# 第一章 開發行為變更之內容

提送「臺北文化體育園區整體規劃案-文化園區第二次環境影響差異分析報告(修訂本)」，除重新審視原環境影響評估書及歷次差異分析報告之內容，並對各項環境現況資料進行調查與分析，擬訂完善之交通管制對策彙整於本次之環境影響差異分析報告，具體評估興闢市民大道高架橋下開闢左轉開口之必要性。期能獲得委員之認同，順利推展本計畫。

### 1.3.2 文化園區(第二次)環境影響差異分析報告(需補正)

圖 1.3-2 新闢北延道路示意圖(變更後)

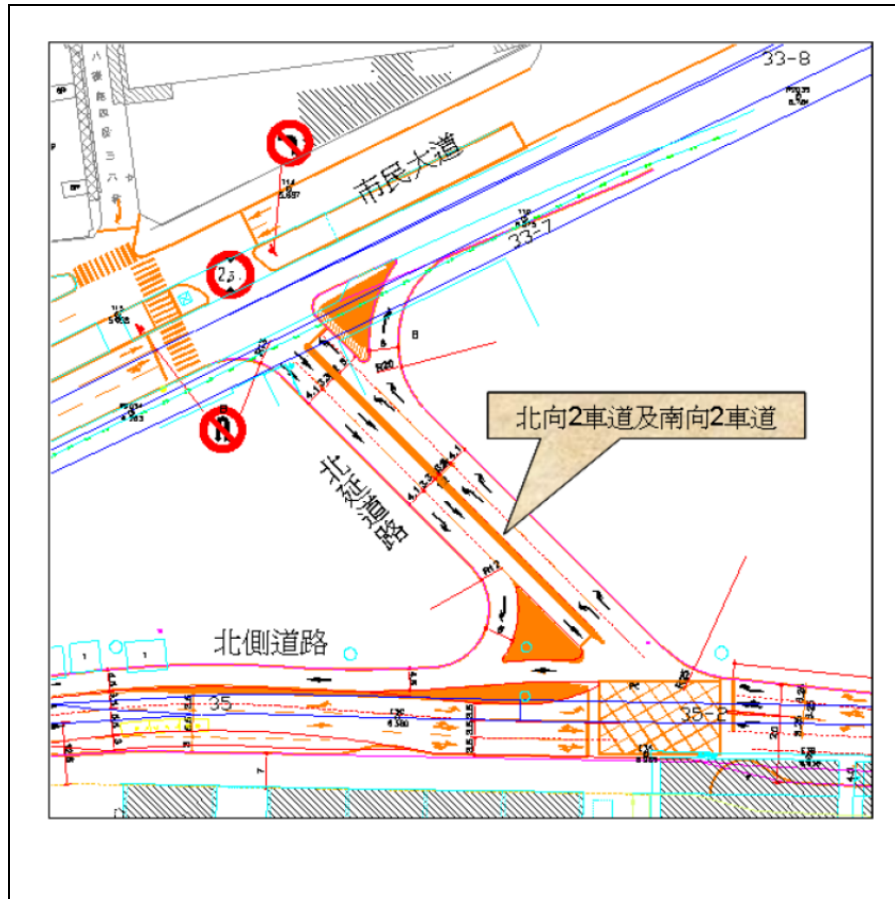
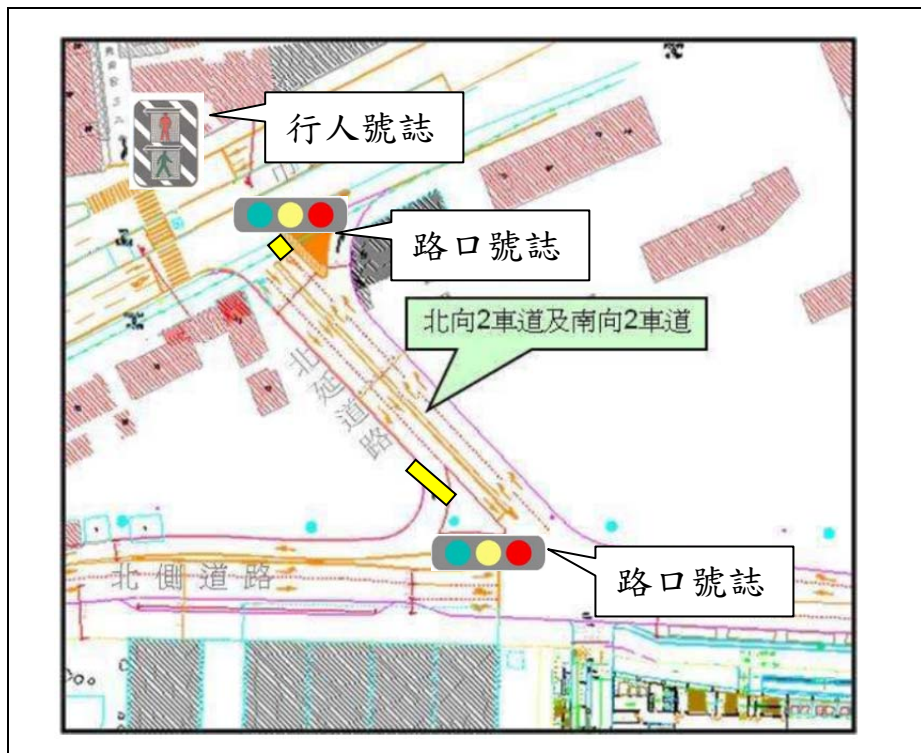
- 一、原第一次環差報告中圖 3-14(於第 3-47 頁下方)新關北延道路示意圖(如圖 1.3-1 所示)，變更為圖 1.3-2 之新關北延道路示意圖。
- 二、原第一次環差報告中圖 3-15(於第 3-48 頁上方)新關北側及北延道路車輛進出場示意圖(如圖 1.3-3 所示)，變更為圖 1.3-4 之新關北延道路示意圖。

項目	原環說內容	第一次環差計畫內容	差異說明	第二次環差計畫內容	差異說明
新闢北延道路	原環說報告規劃北延道路-市民大道橋下新闢一左轉方向開口。	-	-	取消北延道路-市民大道橋下左轉開口之規劃。 變更原環差報告中第1.3.2節附圖之圖3-14新闢北延道路示意(第3-47頁下方)3.3.8交通(二)營運階段2.興闢北延道路內容中所檢附之圖示。	變更前圖說如圖1.3-1,變更後圖說如圖1.3-2。

圖 1.3-4 北側及北延道路車輛進出場示意(變更後)

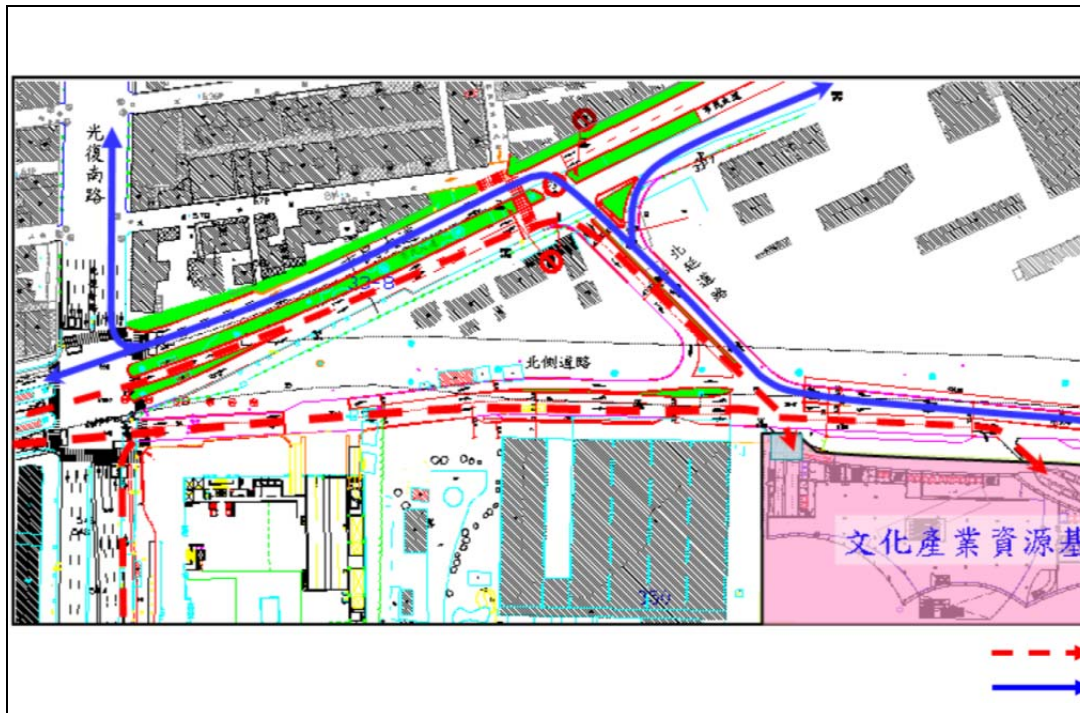
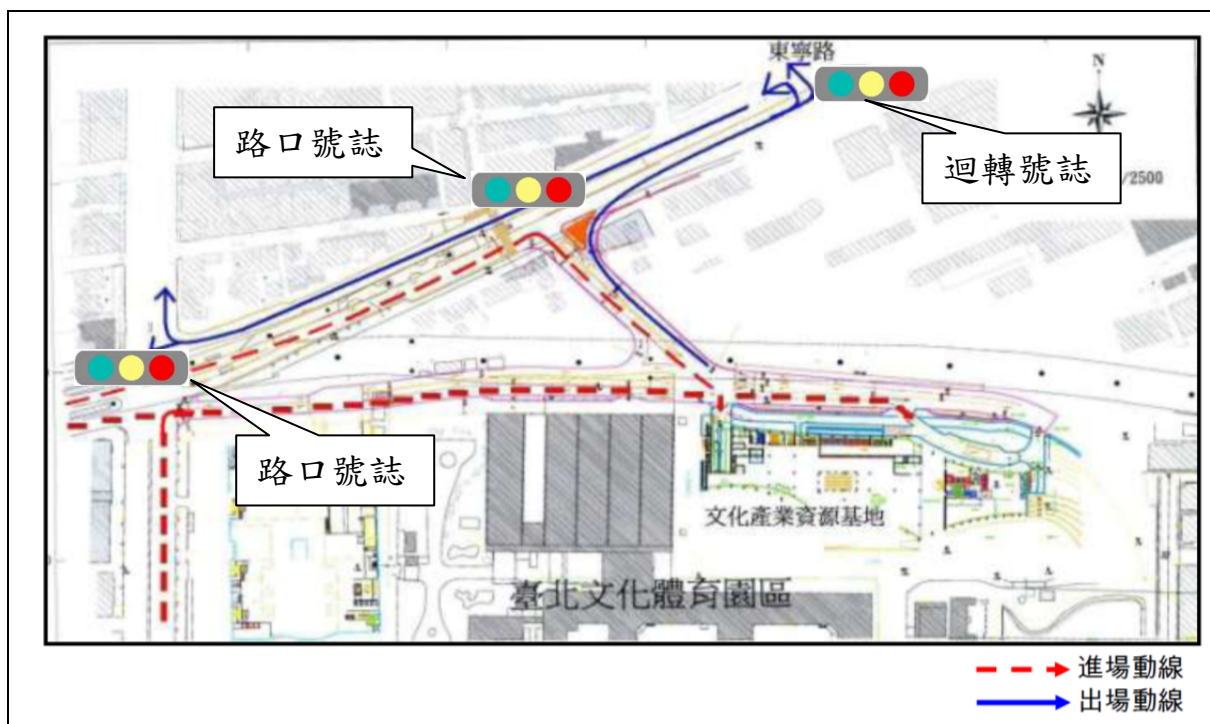
項目	原環說內容	第一次環差計畫內容	差異說明	第二次環差計畫內容	差異說明
新關北側及北延道路車輛進出場示意	原環說報告規劃本園區出場往市民大道(西向)車輛，可經由北延道路-市民大道橋下新關之左轉方向開口行駛。	-	-	因規劃取消北延道路-市民大道橋下左轉開口，往市民大道往西車輛改由市民大道-東寧路口迴轉行駛。 變更原環差報告中第1.3.2節附圖之圖3-15 新關北側及北延道路車輛進出場示意(第3-48頁上方)3.3.8 交通(二)營運階段2.興關北延道路內容中，所檢附之圖示。	變更前圖說如圖1.3-3，變更後圖說如圖1.3-4。
